BOLETÍN AMBIENTAL - RESOLUCIONES VERTIMIENTOS CRQ JULIO DE 2022

RESOLUCIÓN No. 2302

"POR MEDIO DEL CUAL SE NIEGA UN PERMISO DE VERTIMIENTO DE AGUAS RESIDUALES DOMESTICAS PARA UN LOTE VACIO URBANIZACION LA PENINSULA LOTE #9 DONDE SE PRETENDE CONSTRUIR UNA VIVIENDA CAMPESTRE Y SE ADOPTAN OTRAS DISPOSICIONES"

Imagen 1. Diagrama del sistema de tratamiento de aguas residuales domésticas

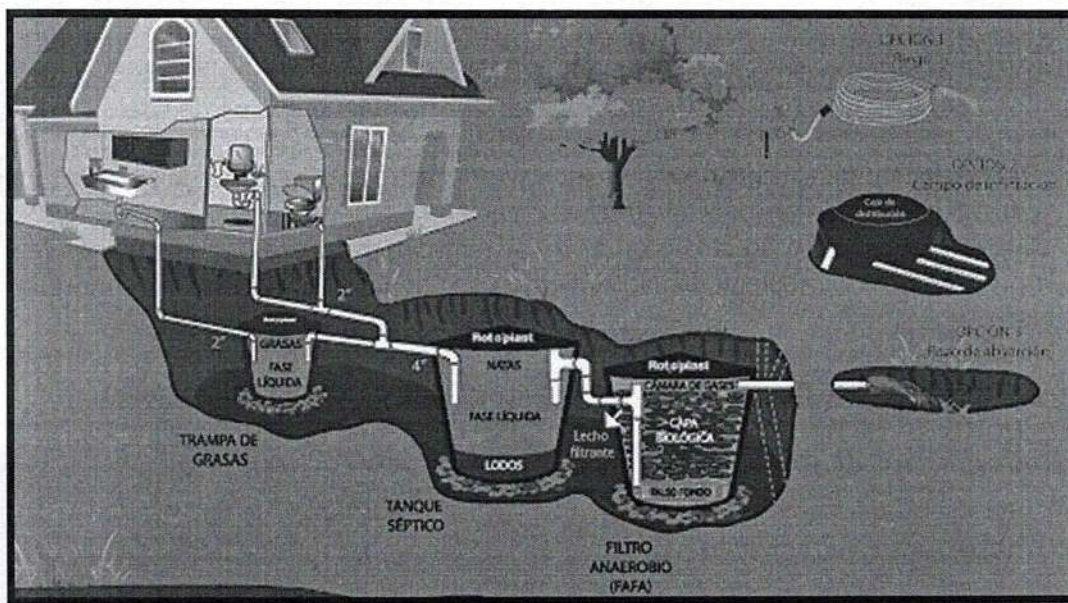
Según las memorias técnicas de diseño y planos, las aguas residuales domésticas (ARD) generadas en el predio se conducen a un Sistema de Tratamiento de Aguas Residuales Domésticas (STARD) de tipo convencional, compuesto por Trampa de Grasas, Tanque

Disposición Final de Efluente: Para la disposición final de las aguas tratadas, se propone la construcción de un (1) Pozo de Absorción de 2.00 metros de diámetro y 2.70 metros de profundidad útil. En el ensayo de infiltración realizado en el predio, se obtuvo una tasa de percolación promedio de 6.43 min/in.

Imagen 2. Localización del vertimiento

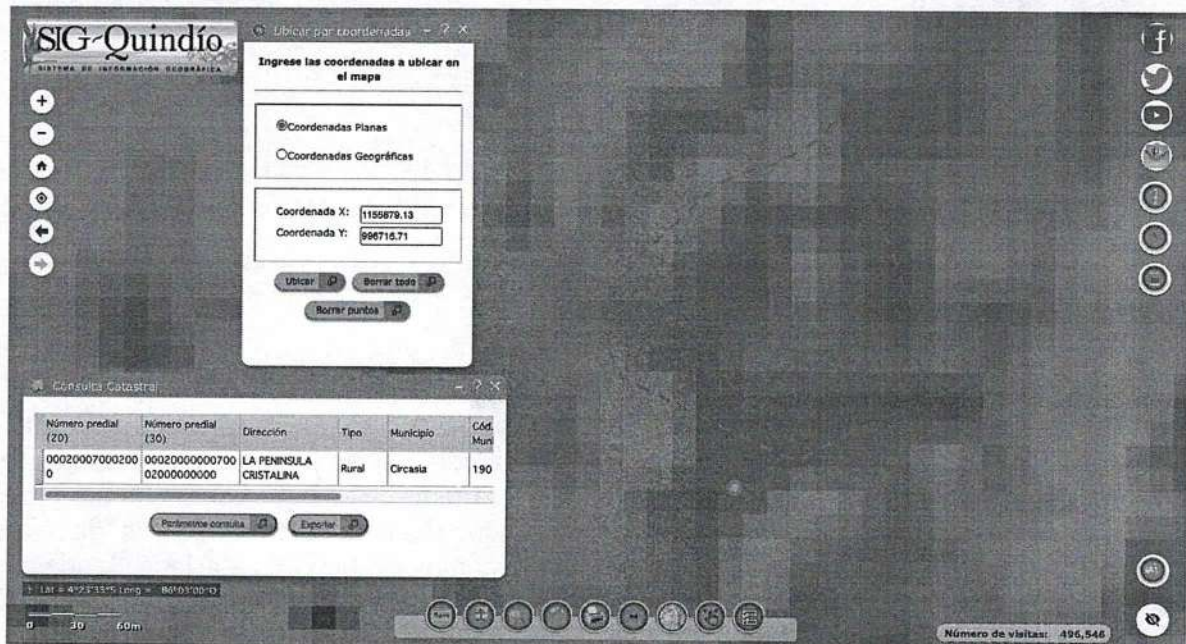
Limitar: Bosque protector-productor, sistemas agroforestales, silvopastoriles con aprovechamiento selectivo, vertimiento de aguas, extracción de material de arrastre.

Prohibir: Loteo para construcción de vivienda, usos industriales y de servicios comerciales, vías carretables, ganadería, bosque productor, tala y quema.

Imagen 3. Capacidad de uso de suelo en la ubicación del punto de descarga
Fuente: SIG Quindío

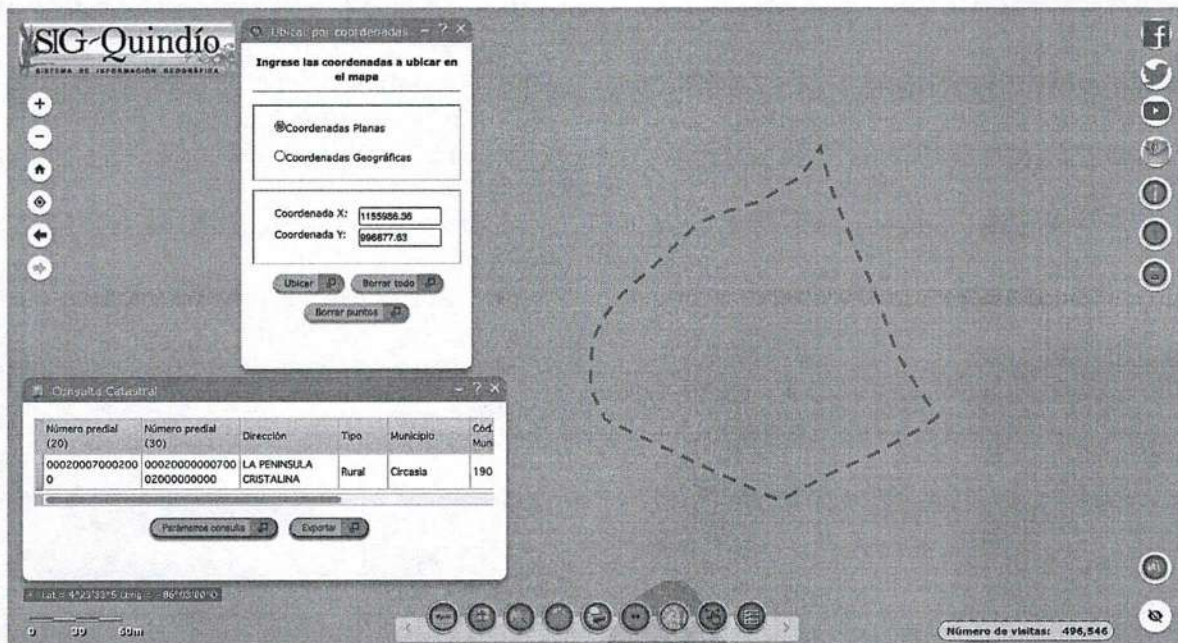
Según lo observado en el SIG Quindío, se evidencia que el punto de descarga se encuentra por fuera de polígonos de Suelos de Protección Rural y de Áreas y Ecosistemas Estratégicos. Además, se evidencia que dicho punto se encuentra ubicado sobre suelo con capacidad de uso Clase 4.

Imagen 3. Capacidad de uso del suelo en la ubicación del vertimiento
 Fuente: SIG Quindío

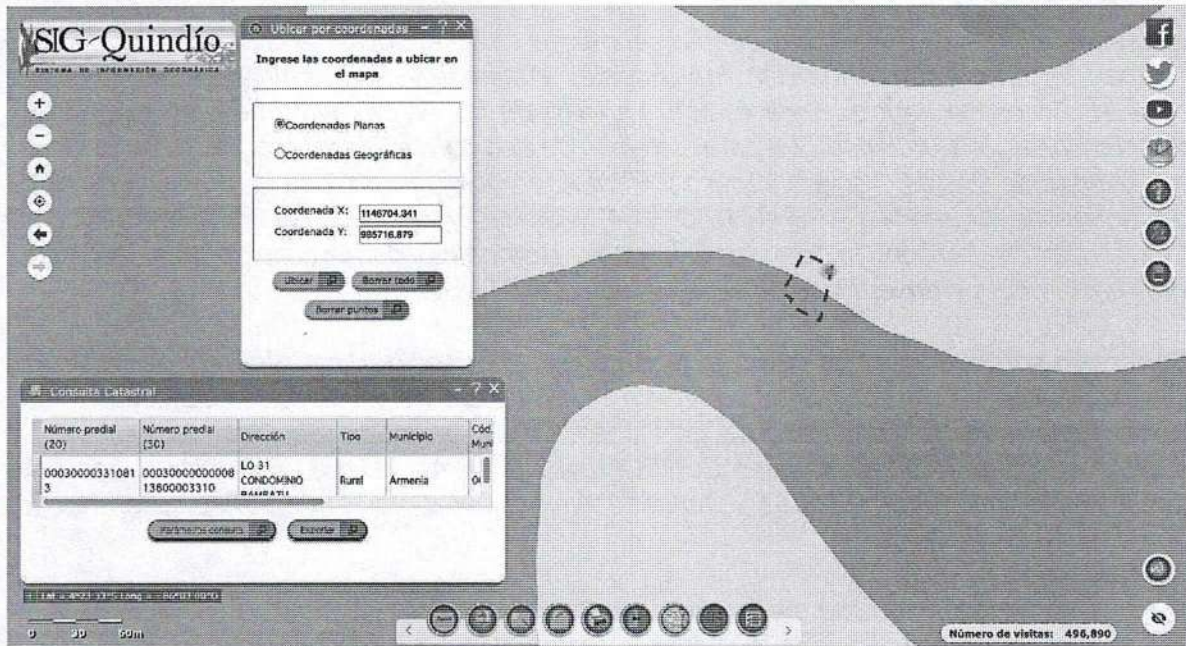
Según lo observado en el SIG Quindío, se evidencia que el predio se encuentra por fuera de polígonos de Suelos de Protección Rural y de Áreas y Ecosistemas Estratégicos. Además, se evidencia que el predio se ubica sobre suelo con capacidad de uso Clase 2.

Imagen 4. Distancia del predio al drenaje superficial adyacente más cercano
Fuente: SIG Quindío

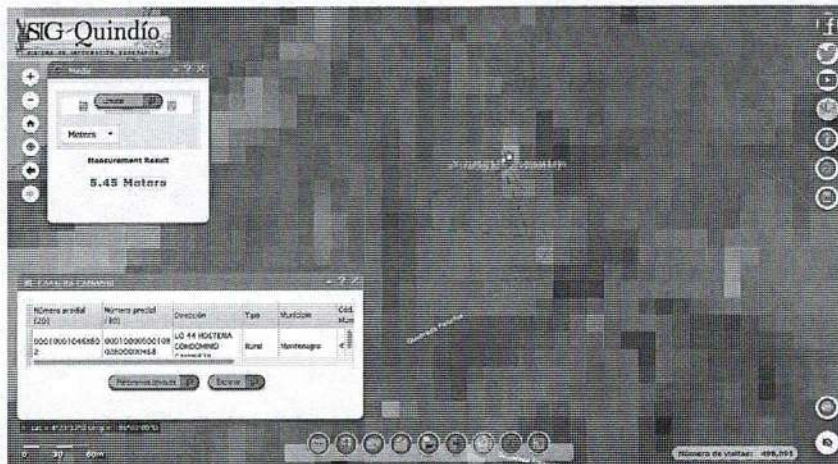
Se debe tener en cuenta lo estipulado en el artículo 2.2.1.1.18.2 del Decreto 1076 de 2015, en el cual se establece una franja de protección para nacimientos de 100 metros a la redonda y para fuentes hídricas, sean permanentes o no, de 30 metros. Esto a cada lado y paralelo a las líneas de mareas máximas establecidas en los últimos 50 años. Dicho lo anterior, se observó en el SIG Quindío que **el borde perimetral del predio se encuentra localizado a menos de treinta (30) metros del drenaje superficial adyacente más cercano (ver Imagen 4), razón por la cual se deberá verificar en campo el cumplimiento de la normatividad mencionada.**
